Правила № 55 ООН (механические сцепные устройства)

**Предложение по поправкам серии 03 к Правилам № 55  
ООН (механические сцепные устройства)****Представлено экспертами от Австрии и Нидерландов\***

#### Пример схемы знака официального утверждения

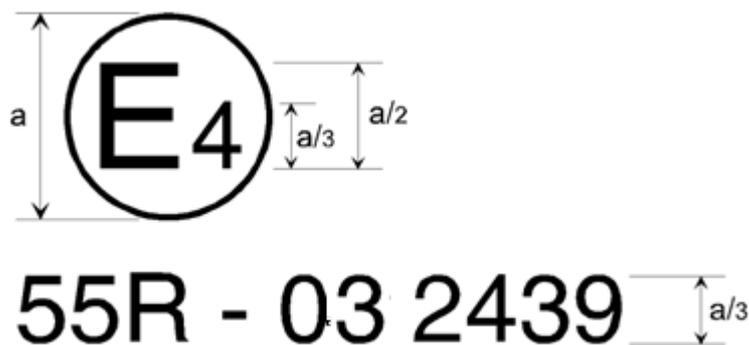
Приложение 3 изменить следующим образом:

Механическое сцепное устройство или его элемент либо транспортное средство, на котором проставлен приведенный выше знак официального утверждения, является устройством или его элементом, официально утвержденным в

Нидерландах (E4) под номером официального утверждения 2439, и соответствует предписаниям поправок серии 03 к настоящим Правилам.
